**Forum mondial de l'harmonisation  
des Règlements concernant les véhicules****183<sup>e</sup> session**

Point 4.9.20 de l'ordre du jour provisoire

**Accord de 1958 :****Examen de projets d'amendements à des Règlements ONU existants,  
soumis par le GRE****Proposition de complément 3 à la série initiale  
d'amendements au Règlement ONU n° 150  
(Dispositifs rétroréfléchissants)****Communication du Groupe de travail de l'éclairage  
et de la signalisation lumineuse\* \*\***

Figure A24-III

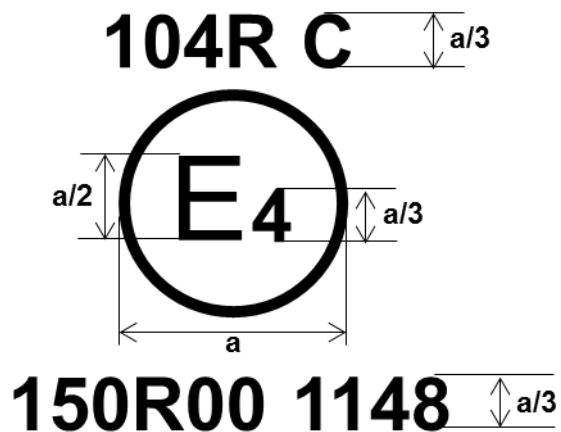
Exemple de marque d'homologation pour les matériaux de marquage rétro réfléchissants

Pour a = voir le tableau 1

Figure A24-IV

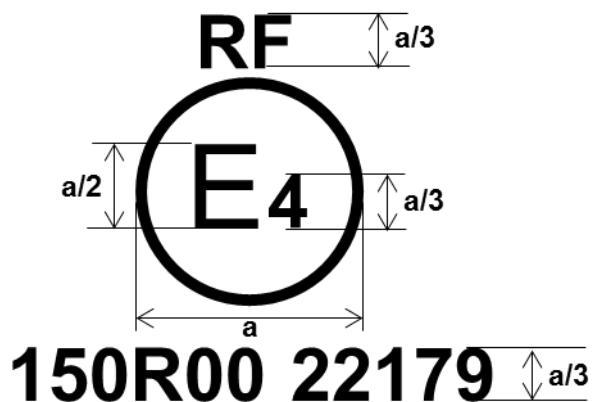
Exemple de marque d'homologation pour les plaques de signalisation arrière, y compris pour véhicules lents

Pour a = voir le tableau 1

Figure A24-V

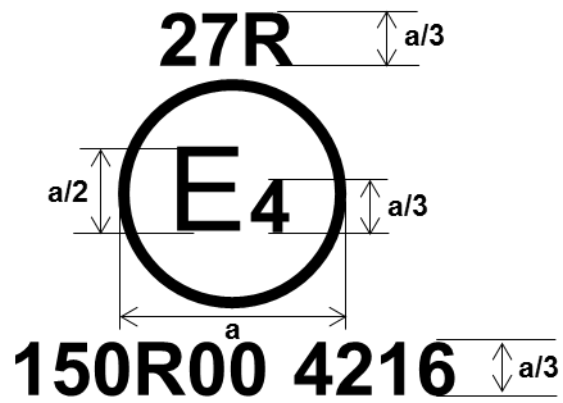
Exemple de marque d'homologation pour les triangles de présignalisation

Pour a = voir le tableau 1
